## Stellungnahme im Rahmen des Antragsstellers zur Bewertungsmatrix

### „Bauvoranfrage zur Errichtung einer PV-Freiflächen-Anlage“

Abb. 2: Überschwemmungsflächen HQ100 Quelle: <https://geoportal.bayern.de>

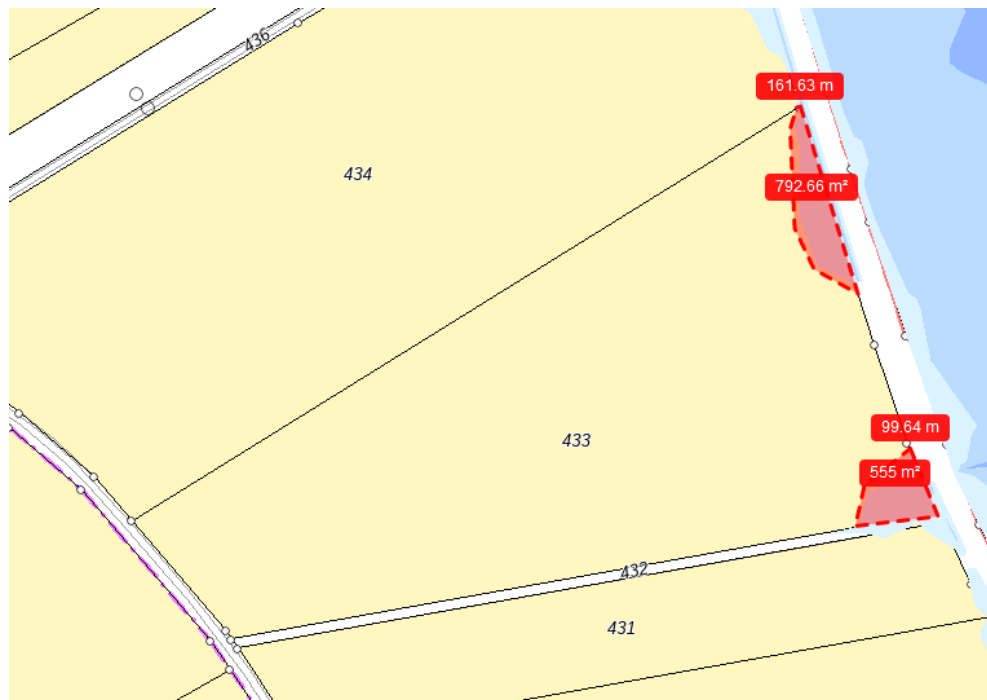
Das Flurstück 443 befindet sich mit 0,135 ha im Überschwemmungsgebiet HQ100. Diese Fläche wird für die Planung nicht berücksichtigt und dient als Ausgleichsfläche.

Damit befindet sich das Bauvorhaben nicht in der oben genannten Zone.

Das Kriterium ist somit mit „Nein“ einzustufen.

Abb. 4: Eingrünung / Aufwertung Quelle: Eigene Darstellung

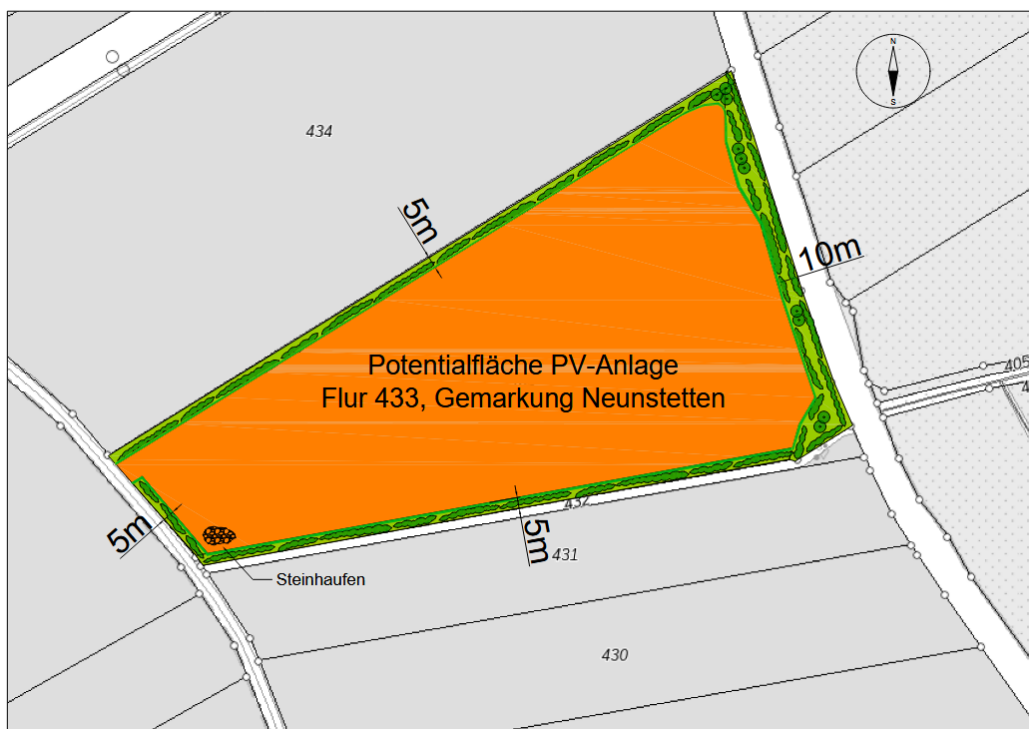
Die Auswirkungen auf das Landschaftsbild werden durch Eingrünungsmaßnahmen auf ein absolutes Minimum reduziert.

Die Eingrünungen / Hecken nehmen zudem Schutzfunktionen ein, um Wind- u. Wassererosionen zu minimieren / zu verhindern.

Abb. 6: Schematische Darstellung Eingrünung u. Aufwertung Quelle: Eigene Darstellung

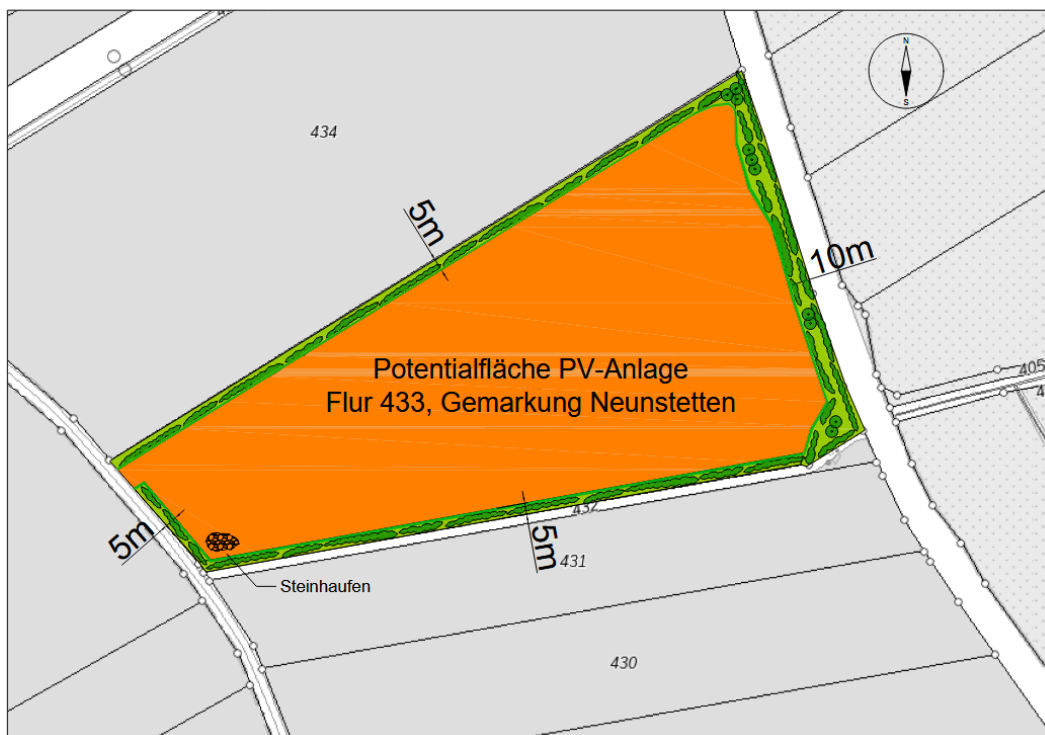
Die Eingrünung ist definitiv möglich.

Die bestehenden Flurbereinigungshecken zeigen, dass eine Eingrünung durchaus möglich ist. Wir haben in unserem Wald in den vergangen 5 Jahren über 9.000 Bäume unterschiedlichster Art gepflanzt (nachweisbar). Das zeigt, dass wir an einer Nachhaltigkeit interessiert sind.

Ein positiver Nebeneffekt der Eingrünung / Hecken ist die Schutzfunktion, um Wind- u. Wassererosionen zu minimieren / zu verhindern.

Weiteren Aufwertungen wie z.B.

- Steinhäufen
- Totholzstellen
- Bienen
- etc.

möchten wir ebenfalls umsetzen.
